## 先進医療B評価用紙(第2号)

先進医療の名称	難治性眼表面疾患(翼状片)に対するハイパードライヒト乾燥羊膜を用いた外科的再建
社会的妥当性(社会的倫理的問題等)	<input checked="" type="radio"/> A. 倫理的問題等はない。 <input type="radio"/> B. 倫理的問題等がある。
現時点での普及性	<input type="radio"/> A. 罹患率、有病率から勘案して、かなり普及している。 <input type="radio"/> B. 罹患率、有病率から勘案して、ある程度普及している。 <input checked="" type="radio"/> C. 罹患率、有病率から勘案して、普及していない。
効率性	既に保険導入されている医療技術に比較して、 <input type="radio"/> A. 大幅に効率的。 <input checked="" type="radio"/> B. やや効率的。 <input type="radio"/> C. 効率性は同程度又は劣る。
将来の保険収載の必要性	<input checked="" type="radio"/> A. 将来的に保険収載を行うことが妥当。なお、保険導入等の評価に際しては、以下の事項について検討する必要がある。  (今回は現在使用されている凍結羊膜による治療成績に対する非劣性と安全性を検証するものである。保険導入のためには凍結羊膜との比較試験などが必要である。) <input type="radio"/> B. 将来的に保険収載を行うべきでない。
総評	総合判定： <input checked="" type="radio"/> 適 ・ 条件付き適 ・ 否 コメント：

「難治性眼表面疾患（翼状片）に対するハイパードライヒト乾燥羊膜を用いた外科的  
再建（整理番号B049）」の有効性・安全性にかかる評価について

## 先進医療審査の指摘事項（上村構成員）に対する回答 2

<製法変更の可能性について>

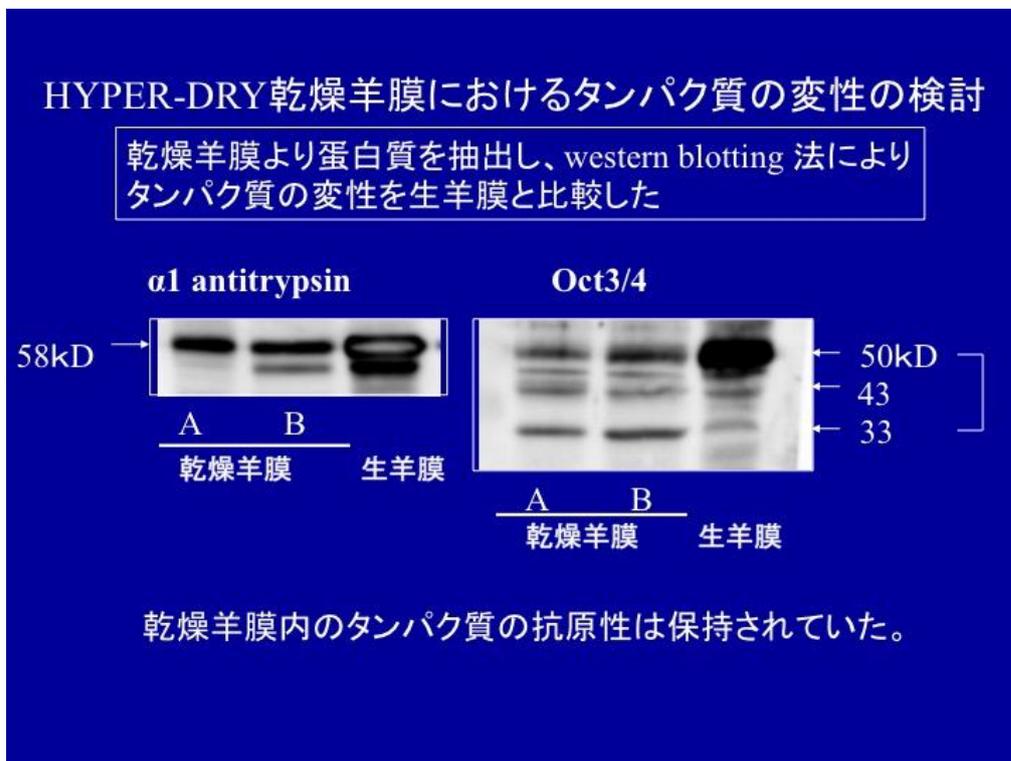
今後ある程度のスケールアップは必須かと考えられます。これからの開発の段階で製法が変更される可能性はいかがでしょうか？またその場合の本研究の成果の位置づけについてはどうお考えでしょうか？

患者から得られる羊膜は、その時々でまちまちとなります。胎盤からちぎれて少ない場合やほぼ全てが得られる場合、その中間ぐらいがあります。最も多い時、すなわちほぼ全てが得られた場合でも、経験的に 1 回の HD 乾燥で処理が可能です。

また、1 人の患者からの羊膜を 1 回の乾燥処理にかけ、1 つのロットとして管理致しますので、2 人分を 1 回の乾燥にかけるようなスケールアップは考えておりません。もちろん、多少の条件変更は否定できませんが、本試験での製法が大きく変わることはないと考えます。

図 2

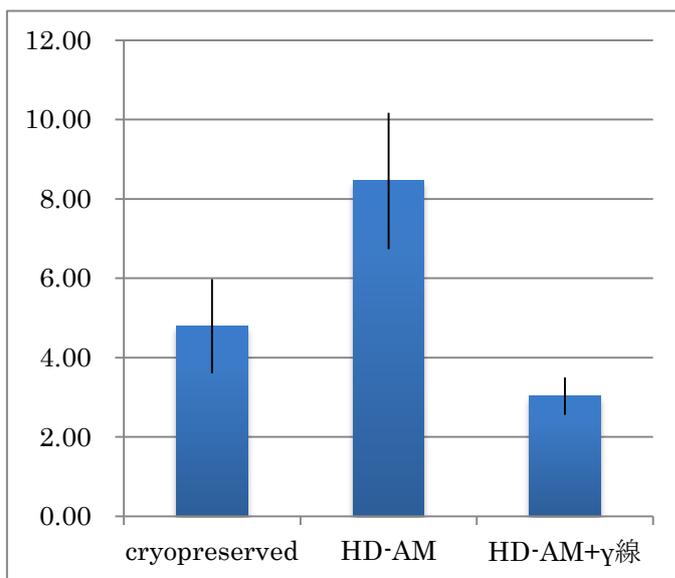
HD 化や、ガンマ線の照射、などにより羊膜の蛋白質が変性する可能性があるかと理解しているのですが、間違いないでしょうか？またもしそうであれば、どの程度の変性まで許容可能とお考えでしょうか？

評価基準とその評価方法について、ご教示ください。

HD 化によるタンパクの変性は WesternBlot で評価したところ、それほど変化していないこと、引張り試験でも大きく変化しないことから、大きなダメージは受けてないと考えております (図1)。

$\gamma$ 線滅菌 (25KGy) においては、引張り試験において強度が下がるため、線維タンパクがダメージを受けていることが予想できます (図2)。しかしながら、少なくとも現状での照射線量での変性は、他科を含めた臨床結果からしても、問題ないものと考えております。

※ 凍結保存羊膜、HD-AMとHD-AMに $\gamma$ 線を照射したものを引張り試験しました。  
 $\gamma$ 線を照射することにより、HD-AMの強度が減少しました。

図 3

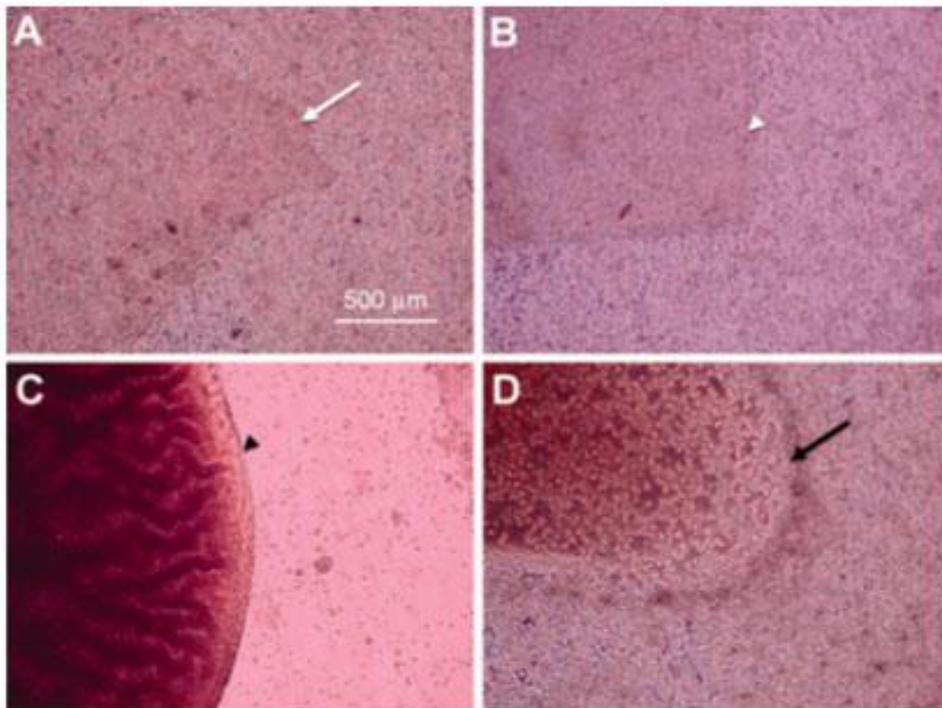
1) 一次刺激試験、感作性試験、眼粘膜刺激性試験、などの非臨床での安全性評価の必要性について、これまでどのような議論がなされてきたのか、ご教示ください。

2) 今回は、非臨床の安全性試験は実施せずに、臨床応用されるということによろしいでしょうか？もしそうであれば、今後、非臨床試験は一切不要と考えておられるのか、あるいはある時点で必要と考えておられるのか、必要であればどのような非臨床試験が必要なのか、ご教示ください。

1) 海外での乾燥用膜の製品化などから安全性は担保できていると考えていました。しかしながら、PMDA と事前相談をするうちに必要であろうと考えようになりました。眼科領域における粘膜部に使用するので、眼粘膜刺激試験を行い（表1）、その刺激がないことを確認致しました。また、細胞毒性試験において陰性で（図3）、包埋試験で問題ないことも確認致しました。

A が HD-AM を D の collagen gel で培養皿上に接着させたもので、HD-AM 上に細胞を播種すると細胞が進展・増殖しています。C は生体接着剤 (2-octyl-cyanoacrylate) を培養皿上に接着させてその上に細胞を播種したものの。2-octyl-cyanoacrylate の毒性により、その周囲に細胞が認められません。

検査項目：

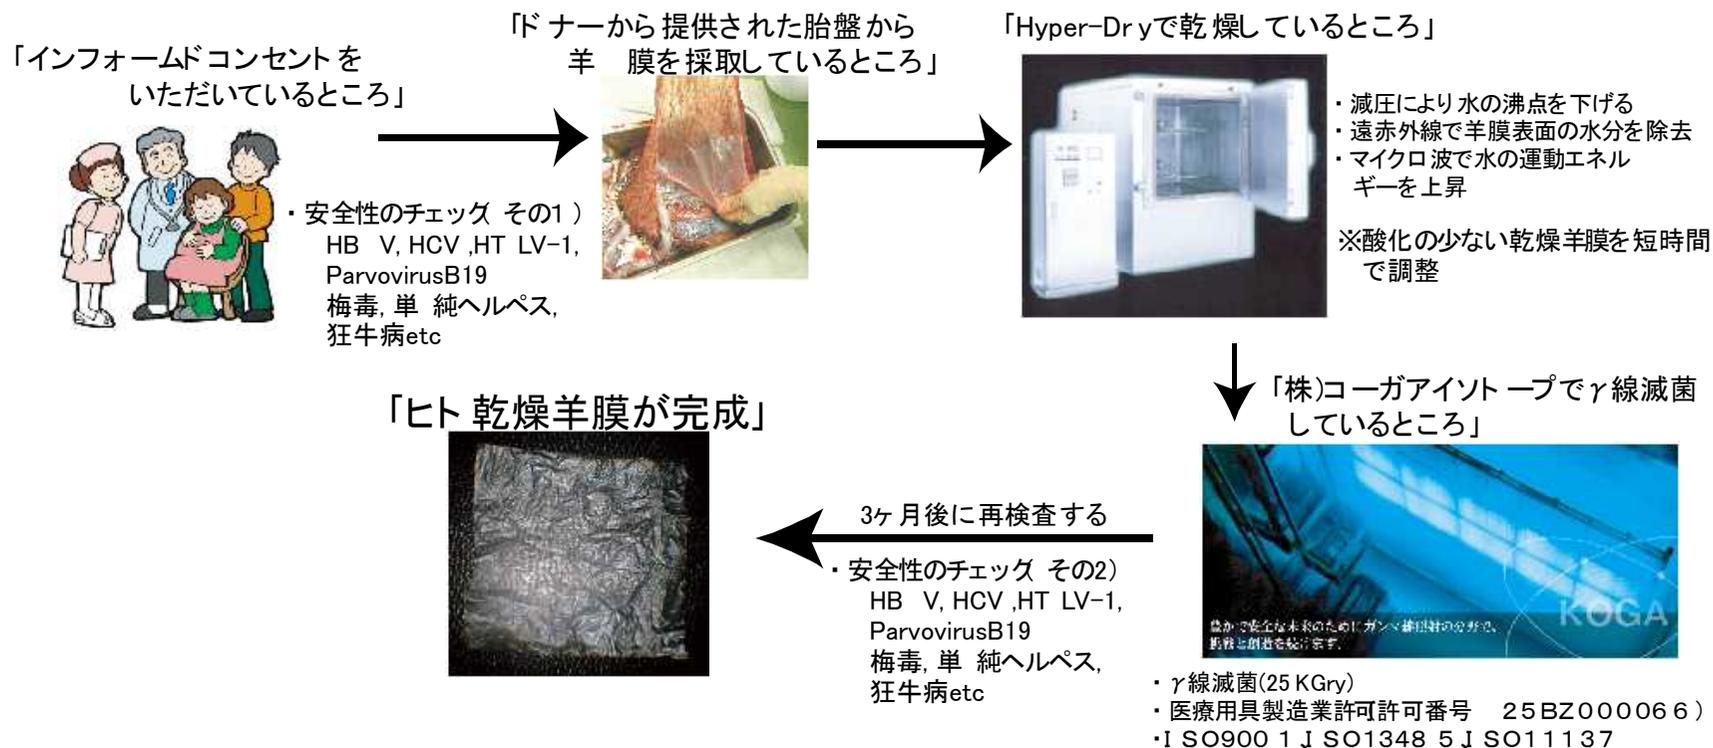
- 1) 最低限の製品の安定性を確認した上で、適切な使用期限を設定すること。
- 2) 羊膜を採取する「帝王切開」は予定帝王切開の妊婦からとすること。
- 3) 試験計画のみならずロードマップからも「初発の翼状片」記載を外すこと。
- 4) 先進医療実施届出書の様式第9号「Ⅱ. 医療機関の要件：その他医療従事者の配置」の箇所で、「衛生検査技師」との記載があるが、本資格は近年「臨床検査技師」との統合が図られているところと承知する。よって、認定国家資格としての本記載を変更する要否を確認すること。

- 1) これまでのHD羊膜の研究から2年は安定と考えております。ただし、ICHに規定されている安定性あるいは規格に関する試験は必ずしも実施しておりません。従って、本試験では暫定2年の安定性にて実施することといたしますが、試験実施に併せて本臨床研究に使用される同一LotのHD羊膜を使用して下記内容の検査を6ヶ月おきに実施する予定です。また、今後の製品化に備えて、採取部位等の情報も管理する予定です。

- ① 無菌検査（羊膜取り扱いガイドライン2014に従い1ヶ月を加える）
  - ② 含水量の測定
  - ③ 強度試験
  - ④ 厚み
- ※ ③④については採取部位による情報を取り、3年まで計6回とする。  
また、調整可能なHD羊膜の量に依存しますが、加速（過酷）試験ができれば
